**KD12450.0 E und KD9450.0 E: Verschmortes Flachbandkabel**

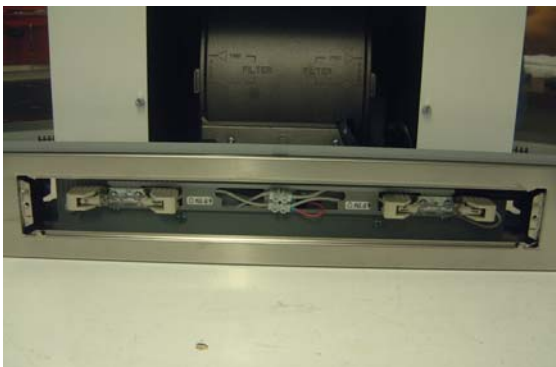
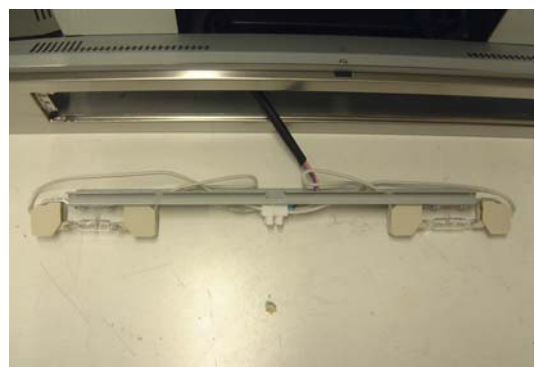
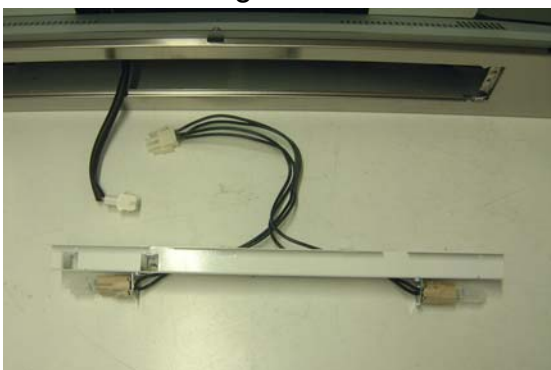
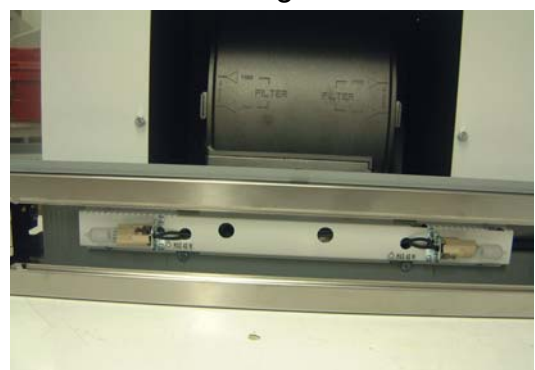
Bei den Hauben kann es im Dauerbetrieb der Beleuchtung dazu kommen, dass durch die Abwärme von den Halogenlampen 60W/240V das Flachbandkabel (ET-Nr. 56 54 77) zwischen Elektronik und Schaltereinheit verschmort, wodurch es zu diffusen Steuerungsproblemen kommt.

Bei Problemen dieser Art kann unter der ET-Nr. 53 19 06 ein Reparatur-Set bestellt werden. In diesem Set wurden die Halogenlampen 60W/240V gegen Halogenlampen 40W/240V samt Lampenträger getauscht.

Zum Einbau des neuen Lampenträger muss zuerst das Lampenglas entfernt werden. Danach lösen Sie die Schrauben des Lampenträgers und trennen anschließend die elektrische Verbindung.

Der Einbau des neuen Lampenträgers erfolgt in umgekehrter Reihenfolge.
